Møte:	Medvirkning forprosjekt – 18 Medisinsk teknologisk avdeling – felles. Møte D2	Prosjekt:	Nye Aker og Nye Rikshospitalet
Saksnr:	116146	Dok.dato:	11.03.2022
Møtedato:	08.03.2022 / start kl 08.30 – slutt kl 11.26	Sted:	Teams
Referent:	Elisabeth Gudmundsen	Neste møte:	10.05.2022

Møte	Medvirkning forprosjekt – 18 Medisinsk teknologisk avdeling – felles. Møte D2	Prosjekt	Nye Aker og Nye Rikshospitalet
Saksnr	116146	Dok.dato	20.03.22
Medvirkn.møtedato	08.03.22, kl 08:30-11:30	Frist for tilbakemeld	23.03.22, kl 12:00
Medvirkn.gr.leder	John Ragnar Hørthe

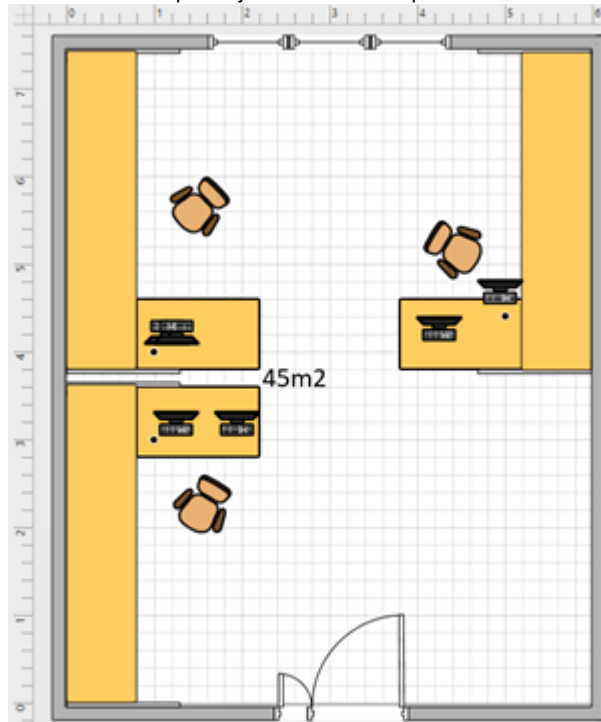
Verkstedrommets fasong påvirker møbleringsmulighetene og utnyttelsen av rommet. MTA foreslår følgende møbleringsprinsipper:

- Unngå møblering foran vinduene for å slippe mest mulig lys inn. Hvis det plasseres en kontorpuvt med PC foran vinduet, så erfarer vi at gardinene trekkes for.

- Verkstedsbenker plasseres langs med vegger pga tilgang til infrastruktur (gass, strøm, nettverk, røykavsug). Man har da også veggplass tilgjengelig for oppheng av verktøy, hyller og andre behov.
- Kontorpulter plasseres vinkelrett på verkstedsbenker slik at hver ingeniør har sin definerte sone
- Grunnet foreslåtte vinkeløsning, så må verkstedsbenkene være forholdsvis lange, minst 3 m.
- Forslagene over medfører at rommet må være tilstrekkelig dypt for å få plass til lange verkstedsbenker, men ikke så smalt at passasjen mellom kontopultene blir for smal til å få inn ulikt større mobilt utstyr. Se for øvrig vedlagte romskisse.

<p>45m2 med 3 verkstedplasser, og 45m2 med 4 serviceplasser.</p> <ol style="list-style-type: none"> Det ønskes iht pkt 1 verkstedrom á minimum 45 kvm, dette gir 15 kvm ved 3 plasser og 11,3 ved 4 plasser. Arealbehovet kan altså løses med måten rommene møbleres. For fleksibilitet bør vegg mot tilstøtende verksted bygges uten infrastruktur, slik at veggen kan flyttes ved endringsbehov. Infrastruktur for strøm ikt gass osv kan legges ned i kanaler fra tak eller som fleksibel takpendel. Satellittene må være 15 m2 per person da disse ikke har tilknyttede støttefunksjoner som plassene på hovedavdelingen har. Det må typisk være plass til reservedeler og spesialkabler for akuttbruk samt dedikert testutstyr for respektive fagfelt. Alle rommene må også ha håndvask. Dersom arealnormen på satellittene reduseres vil det medføre begrensninger i hva slags utstyr som kan repareres der. Det vil øke transportbehovet og kan medføre lengere reparasjonstider. Stillerommene ønskes lagt utenfor verksted, i mørke(innvendige) arealer

NRH støtter forslaget om at verkstedet bør være på 45 kvm med 3-4 serviceplasser, og plassering av verkstedsplasser som vist i skissen fra MVG. Tilstøtende vegg uten infrastruktur kan gi driftsfordeler og fleksibilitet i utformingen av verkstedet ved endret behov på et senere tidspunkt. Dette støttes av Nye OUS. Stillerom legges utenfor verkstedet i tråd med gruppens ønske, og kan plasseres i areal uten dagslys da det er midlertidig arbeidsplass. Det bemerkes at håndvask må inn i verkstedet.

Skissene for verkstedutforming støttes av nye OUS.
